Teilrevision privater Gestaltungsplan «Aawisen»

Bericht zu den Einwendungen

Dat. 20. April 2023

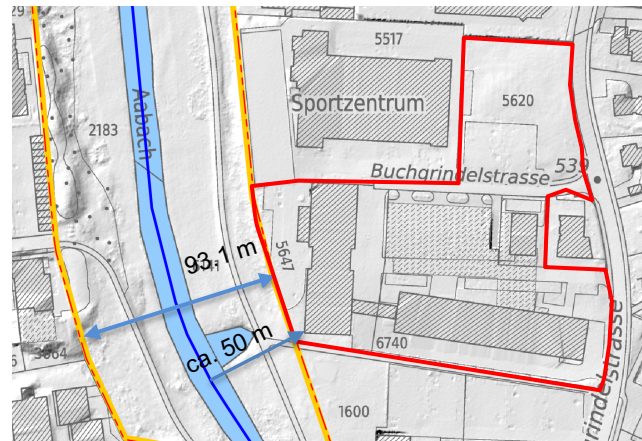
Nr.	Ord. Nr.	Thema	Antrag gemäss jeweiliger Einwendung Einwendung / Kurzfassung Begründung	Umgang mit Einwendung
B1	B1.01	Fahrzeugabstellplätze	Antrag: Die Parkplätze seien weitergehend als dies in der Revisionsvorlage vorgesehen ist, unterirdisch anzuordnen; oberirdisch seien nur die dort zwingend erforderlichen Besucherparkplätze anzuordnen. In diesem Sinne sei Art. 14 Abs. 1 GPV anzupassen. Begründung: Die nicht für Besucher vorgesehenen Abstellplätze müssen unterirdisch angelegt oder zumindest überdeckt werden, wenn dadurch die Nachbarschaft wesentlich geschont werden kann, die Verhältnisse es gestatten und die Kosten zumutbar sind (§ 244 Abs.3 Satz 2 PBG). Gemäss Art. 14 Abs. 1 GPV sind oberirdische Abstellplätze für Personenwagen nur in den gemäss Situationsplan 1:500 speziell bezeichneten Bereichen zulässig. Wie dem Umgebungsplan 1:500 zu entnehmen ist, sind in allen Baubereichen derartige oberirdische Parkierungsflächen vorgesehen, wobei nicht unterschieden wird, in welchem Umfang diese den Beschäftigten oder den Besuchern zu dienen haben. § 244 Abs. 3 Satz 2 PBG zielt auf die Schaffung von Gemeinschaftsanlagen und auf ein Verbot grösserer oberirdischer Parkflächen hin. Damit sollen die mit dem oberirdischen, nicht überdachten Parkieren von Motorfahrzeugen verbundenen Lärmimmissionen (Öffnen und Schliessen der Türen, Starten des Motors, Manövrieren) reduziert werden. Daneben verfolgt § 244 Abs. 3 Satz 2 PBG auch verkehrs- und siedlungspolitische Ziele, nämlich die Steigerung der	Aufgrund der gesetzlichen Vorschriften darf im GP-Perimeter nur ein Untergeschoss erstellt und maximal 3.0 m tief in den Boden eingebaut werden. Mit der bestehenden Sammelgarage unter dem Gewerbehof und dem gemeinschaftlichen Freiraum sowie mit dem neuen Untergeschoss in Baufeld 4 werden die Möglichkeiten für eine unterirdische Parkierung vollständig ausgeschöpft. Es ist nicht möglich die gemäss städtischer Parkplatzverordnung minimal erforderliche Anzahl von Parkplätzen unterirdisch anzuordnen. Zur Entlastung der Aussenräume von Fahrzeugabstellplätzen beinhaltet das Richtprojekt für das Gewerbegebäude in Baufeld 4 des Weiteren im rückwärtigen Bereich ein viergeschossiges Parkhaus mit einem innovativen, smarten Erschliessungskonzept mit zwei Autoliften. Dies auf Kosten von gewerblich nutzbaren und vermietbaren Flächen. Dieser Gebäudeteil wird so geplant und gebaut, dass er bei einer allfälligen zukünftigen Reduktion des Bedarfs an Parkplätzen (infolge selbstfahrender Autos / bessere Erschliessung mit öV / Änderung Nutzerverhalten) mit wenig Aufwand einer gewerblichen Nutzung mit Tageslicht zugeführt werden könnte, was in einem Untergeschoss nicht möglich wäre. Im Sinne des Einwenders wurde das Freiraumkonzept durch eine dichtere Bepflanzung im massgebenden Bereich ergänzt, womit der Sichtschutz verstärkt wird. Die

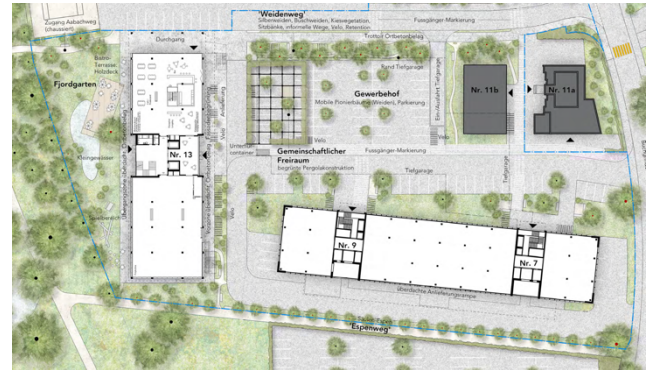
B2	B2.08	Abstände zu Grenzen, Strassen, Wegen und Plätzen	Antrag: Absatz 3 des Artikels 3 der Vorschriften ist ersatzlos zu streichen. Begründung: Die heutigen Abstände der Bauten und Anlagen zum Natur- und Landschaftsschutzgebiet sind funktional bereits heute zu klein. Das Gestaltungsplanverfahren gibt die Möglichkeit, dies im öffentlichen Interesse anzupassen. Der Entwurf geht hier in die falsche Richtung.	Die bestehenden Parkplätze zwischen der Bestandesbaute und dem Naturschutzgebiet werden aufgehoben und die Flächen entsiegelt. Für die Bepflanzung und Gestaltung dieser Flächen wurden die Anliegen des kantonalen Amtes für Landschaft und Natur (ALN) in den Gestaltungsplan aufgenommen. Die Ausdehnung der Baufelder und die damit verbundenen Abstände sind das Ergebnis des Entwicklungsprozesses,

Nr.	Ord. Nr.	Thema	Antrag gemäss jeweiliger Einwendung Einwendung / Kurzfassung Begründung	Umgang mit Einwendung
				der unter stufengerechtem Einbezug der Stadtplanung und der Stadtbildkommission sowie der zuständigen kantonalen Amtsstellen (Gewässerraum, Naturschutz etc.) erfolgt ist und von diesen Instanzen gestützt wird. Der Gestaltungsplan wird gemäss kantonomer Vorprüfung vom 7. Dezember 2022 als rechtmässig, zweckmässig und angemessen beurteilt. Der Antrag wird nicht berücksichtigt.
B2	B2.09	Nutzweise	Antrag: In Absatz 1 Artikel 4 ist die Nutzweise „Parkierung“ zu streichen. Begründung: Parkierungsanlagen, die über die mit den zugelassenen Nutzungen verbundenen Parkierungsanlagen hinaus gehen, widersprechen allen Bestrebungen in Richtung eines nachhaltigen Stadtverkehrs.	Die Nutzweise der Parkierung soll im Rahmen der städtischen Parkplatzverordnung möglich sein, resp. im Rahmen eines Mobilitätskonzepts unterschritten werden dürfen. Dies ist in den Vorschriften zum Gestaltungsplan so enthalten (Art. 14 Abs. 6 und Abs. 7 GP-Vorschriften). Dem Ziel des Antrags wird mit den GP-Vorschriften entsprochen. Bei einer Reduktion der Anzahl Parkplätze gegenüber der in der Parkplatzverordnung verlangten minimalen Anzahl (Mobilitätskonzept) werden zuerst die oberirdischen Parkplätze im Gewerbehof reduziert. Die entstehenden Flächen werden zum Aufenthalt nutzbar gemacht und der Situation entsprechend begründet (Art. 14 Abs. 8 GP-Vorschriften). Der Antrag wird teilweise berücksichtigt.
